## Boletim técnico Nº 11

**Título:** Alteração no painel frontal dos equipamentos verticais refrigeradores e freezer.

### 1. Equipamentos com a peça antiga (fora de linha)

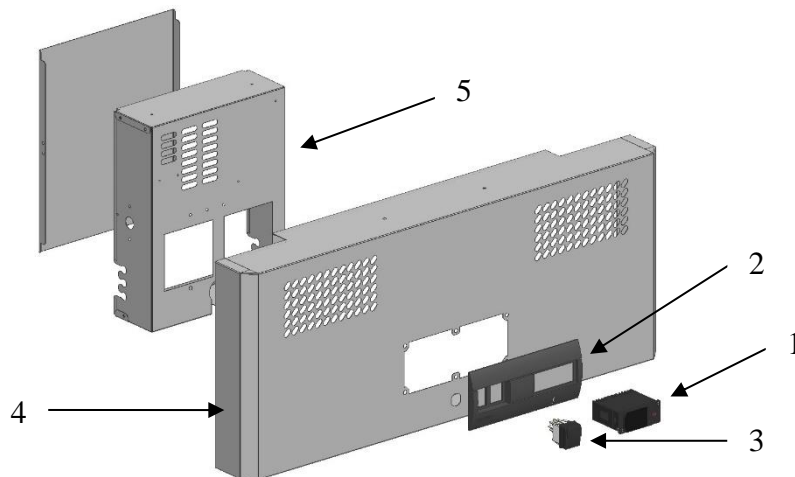
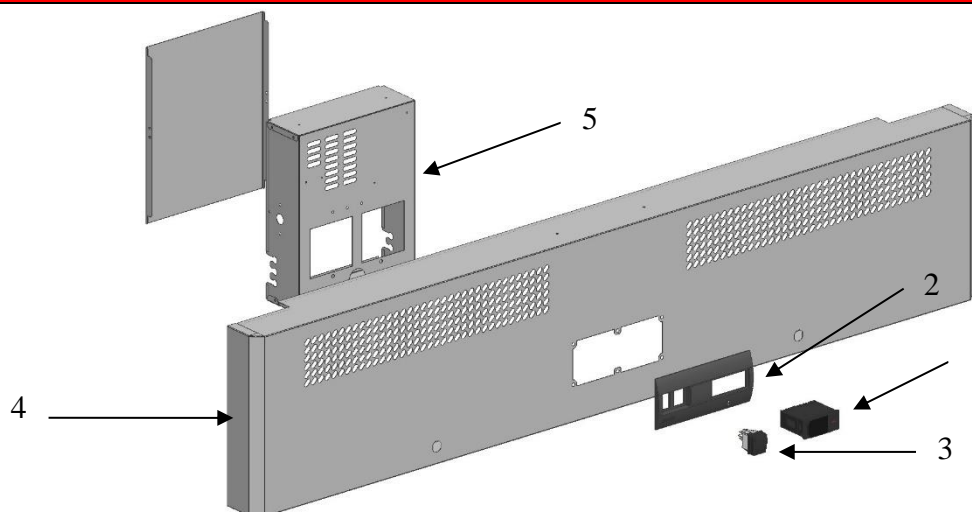
Os Refrigeradores Verticais comercializados com seus respectivos números de série final mencionado abaixo, utilizavam uma moldura de painel no qual foi descontinuado. Estaremos utilizando uma nova moldura menor, aonde haverá diferenças nas peças para a reposição. Para a compra de peças, deverá ser conferido o número de série final do equipamento, conforme segue:

Obs: Equipamentos com porta de vidro contem um interruptor laranja (67605/958) o qual também foi descontinuado, sendo utilizado juntamente com a placa (67505/905)

➤ **Para a reposição de peças em modelos antigos, pode ser solicitado os seguintes componentes abaixo:**

## 2. Equipamentos com a peça nova (modelo atual em linha)

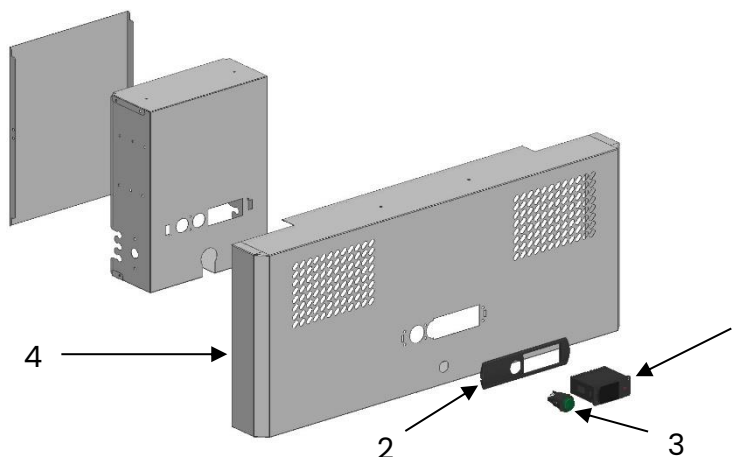
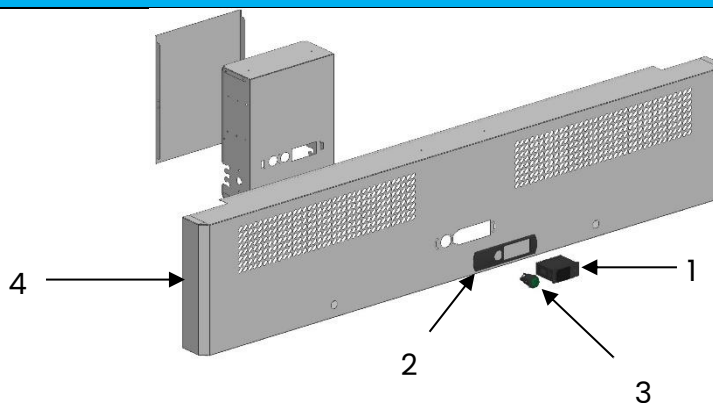
Os equipamentos produzidos a partir de 07/07/2023 passaram a utilizar uma moldura de perfil menor, fazendo com que as suas peças de reposições sofressem alterações. Antes de fazer a solicitação das peças, é necessário avaliar qual é o número de série inicial do equipamento, conforme descrito abaixo:

Obs: Equipamentos com porta de vidro contem um interruptor laranja novo (67605/967) no qual a sua fixação será ao lado do interruptor verde, conforme demonstrado abaixo:

- **Para a reposição de peças no qual já existem o modelo atual, pode ser solicitado os seguintes componentes:**

- Para os modelos de painéis frontais (atuais e descontinuados), apenas o controlador é intercambiável (67605/913).
